Conclusione positiva della Conferenza regionale, ai sensi degli artt. 68, 85 e seguenti del TUR, di cui all'OCR n. 130 del 15 dicembre 2022 e s.m.i., relativa all'intervento di ricostruzione dell'immobile sito nel Comune di Amatrice (RI), ID 10588 richiedente Santa Rosati

**Istanza rilascio parere paesaggistico art. 146 comma 7 del D. Lgs. n. 42 del 22/01/2004 –
PARERE**

relativamente all'“*Intervento di demolizione e ricostruzione del Condominio Conche 3 sito nel Comune di Amatrice, fraz. Conche*” (ID10588), richiedente sig.ra Santa Rosati - Identificazione catastale Fog. 29 Part.lla 04, 05 e 473, nel rispetto delle seguenti prescrizioni:

Ante Operam

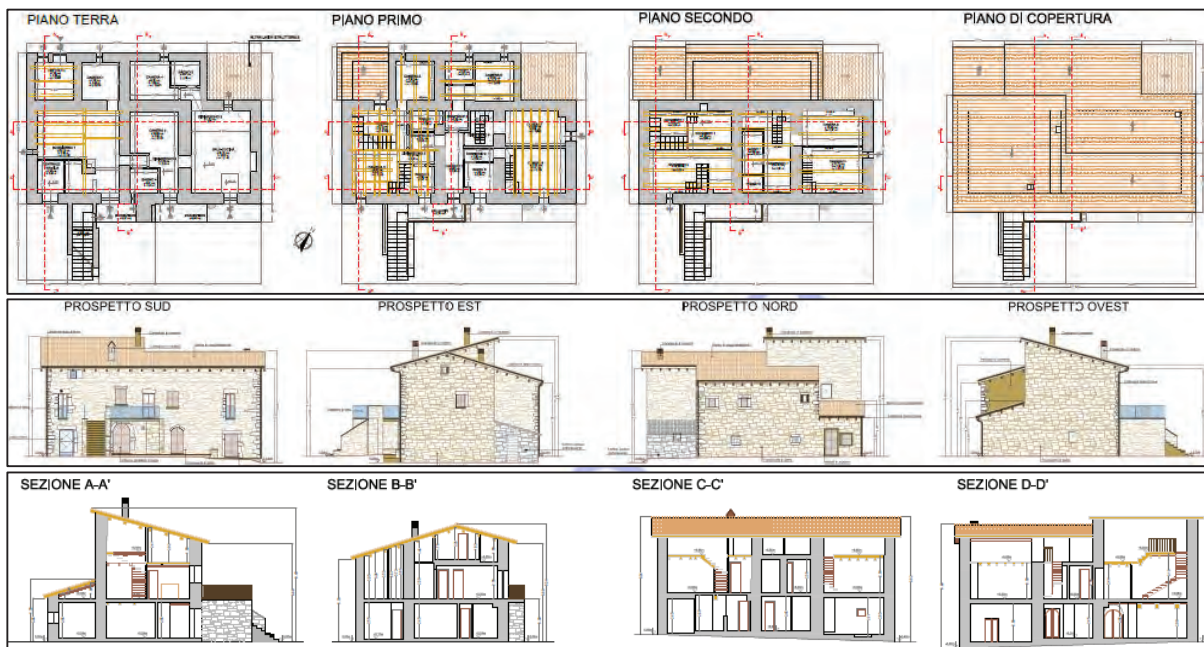
- ✓ *si chiedono chiarimenti in merito alla proposta di demolizione e ricostruzione, ovvero se sia stata verificato l'interesse culturale da parte della Soprintendenza con Dichiarazione di interesse culturale (ai sensi dell'art.13 del D. Lgs 42/2004) e successivo Provvedimento, essendo l'età dell'immobile superiore ai 70 anni, ai sensi dell'art. 10 comma 5 del Codice dei Beni Culturali;*

- ✓ *trattandosi di edificio sito nel nucleo antico in pietra arenaria facciavista, si chiedono specifiche sulla tipologia e sullo spessore della pietra di ricostruzione che, si ricorda, non potrà essere un materiale*

- ✓ il comune di Amatrice dovrà preventivamente attestare la conformità urbanistica dell'intervento;
- ✓ per i prospetti valutare l'opportunità di posare in opera rivestimenti in pietra locale naturale anziché pietra ricostruita, in pezzi interi o tagliati di idoneo spessore;

Post operam

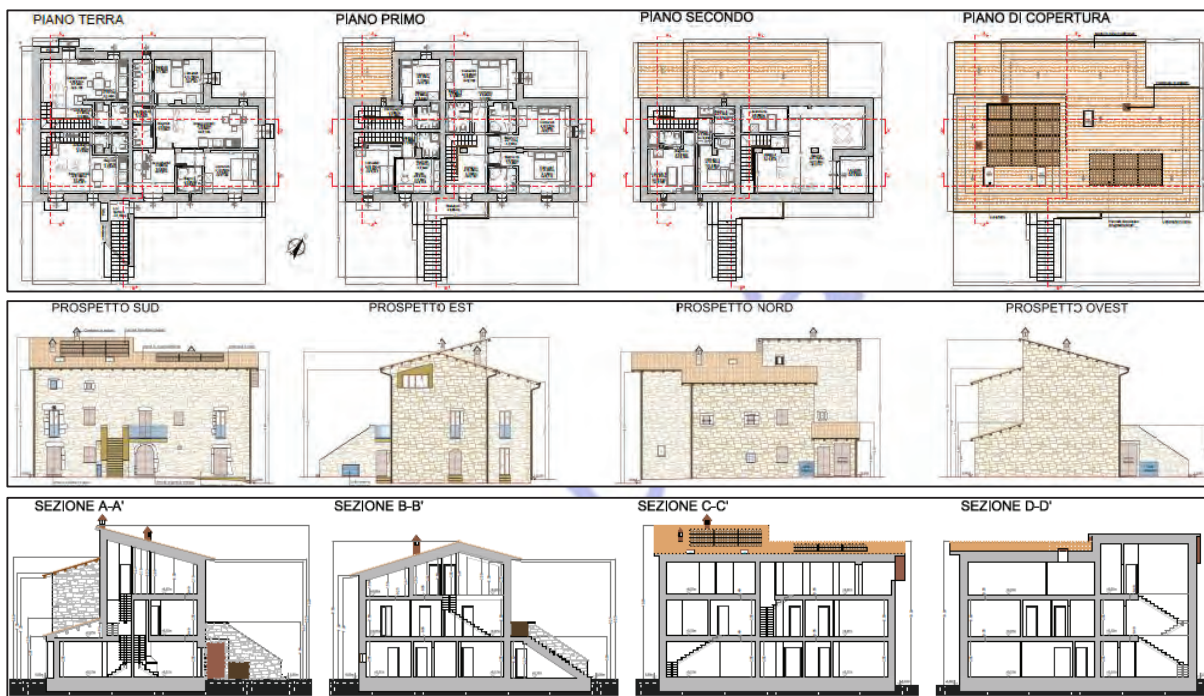
- ✓ *relativamente al prospetto est si chiede di rettificare la forma della nuova finestra sagomata;*
- ✓ *per una corretta lettura comparativa si chiede di redigere le sezioni nella stessa posizione nell'ante e nel post operam;*

- ✓ i serramenti esterni dovranno essere previsti in legno o materiale simile, gli eventuali elementi oscuranti dovranno essere composti da persiane o sportelloni del medesimo materiale con esclusione di alluminio anodizzato;

- ✓ il manto di copertura dovrà essere in coppi e controcoppi con canali e discendenti in rame o materiale simile e gli sporti di gronda dovranno essere realizzati in legno con aggetto proporzionato alle preesistenze;

- ✓ sui prospetti esterni è vietata l'installazione di pompe di calore e/o motori di impianti di climatizzazione;
- ✓ i pannelli fotovoltaici previsti in copertura dovranno essere posati in opera con la stessa inclinazione della falda e non emergere dal profilo della stessa; dovranno essere privi di effetti specchianti e scelti della colorazione simile a quella del laterizio o dovranno essere impiegati elementi di nuova tecnologia con risultati maggiormente mimetici; gli eventuali pannelli solari termici dovranno avere il serbatoio di accumulo al di sotto delle falde;

Sovrapposizioni ante e post operam

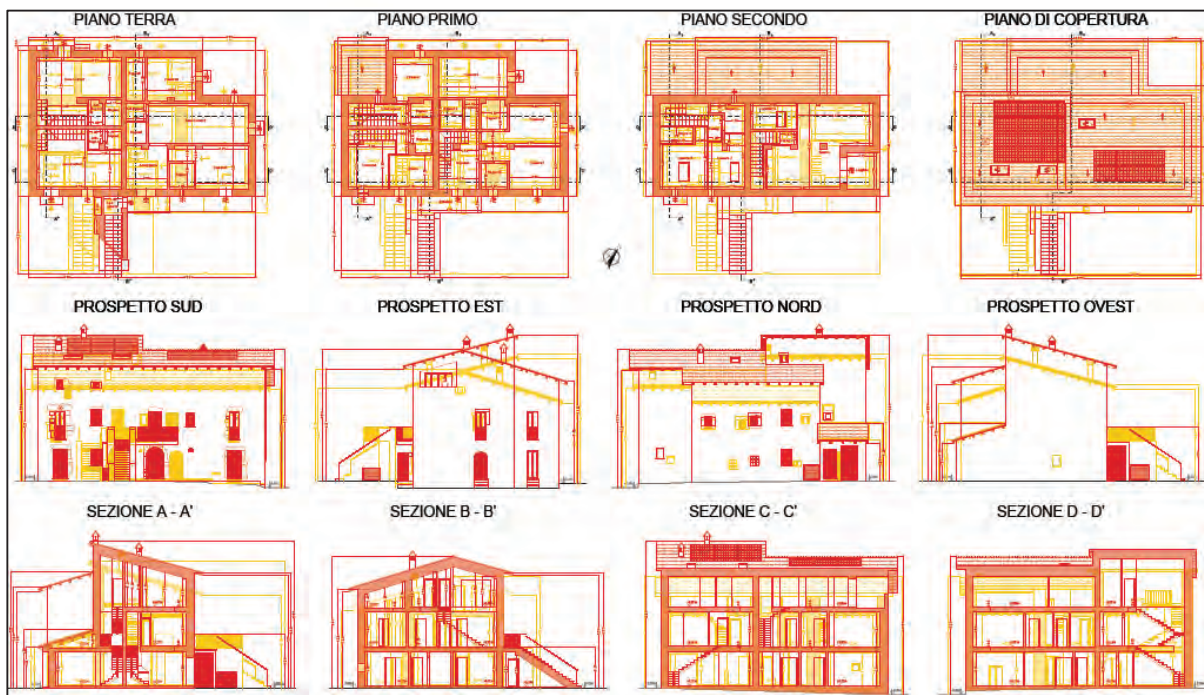
- ✓ *trattandosi di intervento di demolizione e ricostruzione, al fine di una migliore lettura comparativa, si chiede di integrare con una specifica tavola grafica riportante le sovrapposizioni (con colorazioni diverse) ante e post operam delle planimetrie (riportanti le destinazioni d'uso dei singoli locali) e delle sezioni (riportanti le altezze esterne alla gronda e al colmo) in modo che risultino evidenti le differenze tra gli stati di progetto; in tale tavola dovrà essere riportata una tabella con indicate le superfici e i volumi anch'essi ante e post operam;*
